## Dodatek č. 1

1. Smluvní strany uzavřely dne 27. 9. 2018 na základě výsledku otevřeného zadávacího řízení nadlimitní veřejné zakázky s názvem „**Transformace ÚSP pro mládež Kvasiny – rekonstrukce objektu v lokalitě Týniště nad Orlicí – stavební práce**“, evidenční číslo ve Věstníku veřejných zakázek Z2018-014087, smlouvu o dílo (tato smlouva dále jako „smlouva o dílo“ nebo „SOD“).
2. Z důvodů uvedených ve změnových listech č. 1-17, které jsou přílohou tohoto dodatku, dochází ke změně závazku ve smyslu § 222 zákona č. 134/2016 Sb., o zadávání veřejných zakázek, v účinném znění (dále také jako „zákon“). Změny závazků se nepovažují za podstatné z důvodů dle § 222 odst. 4 zákona.
3. Ke změně termínu realizace plnění nedochází.

Příloha č. 1 - Změnový list č. 1 až 17

**Transformace USP pro mládež Kvasiny - rekonstrukce objektu v lokalitě Týniště nad Orlicí -  
stavební práce**

Objekt: ZL02 - Změna skladby střechy

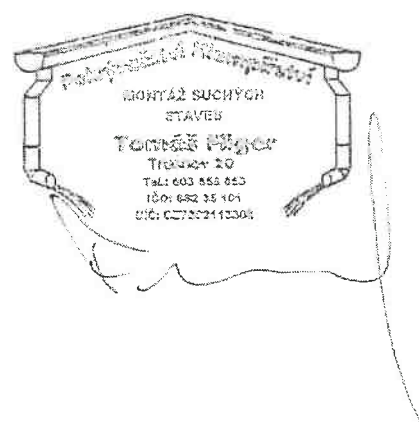
| <b>Předmět změny:</b><br>Změna skladby střechy – Chyba PD                                                                                                                                                                                                                                                                                                                                                                                      |                                                                                                                          |             |
| <b>Popis a zdůvodnění změny:</b><br>Chybně navržená větraná střecha, doplnění pobití na celou střechu, záměna izolace.<br><br>Chyba vznikla v důsledku okolností, které zadavatel (objednatel) jednající s náležitou péčí nemohl předvídat. Jedná se o skrytou vadu projektové dokumentace, za níž odpovídá projektant.<br><br>Přílohy změnového listu: změnový rozpočet ZL02 - Změna skladby střechy - 1 - Skladba DPS, 2 - Skladba realizace |                                                                                                                          |             |

| 5 | 628x1 | modifikovaný asfaltový pás, difúzně otevřený | m2 | -254,150 | 135,10 | -34 335,67 | dle SOD          |
| 6 | 628x1 | Bauder TOP TS 40 NSK                         | m2 | 254,150  | 64,00  | 16 265,60  | kalkulovaná cena |

| 17 | 283235x   | pojistná izolace Delta MAXX PLUS                                                                                                                       | m2 | 243,100 | 73,00  | 17 746,30 | dle SOD |
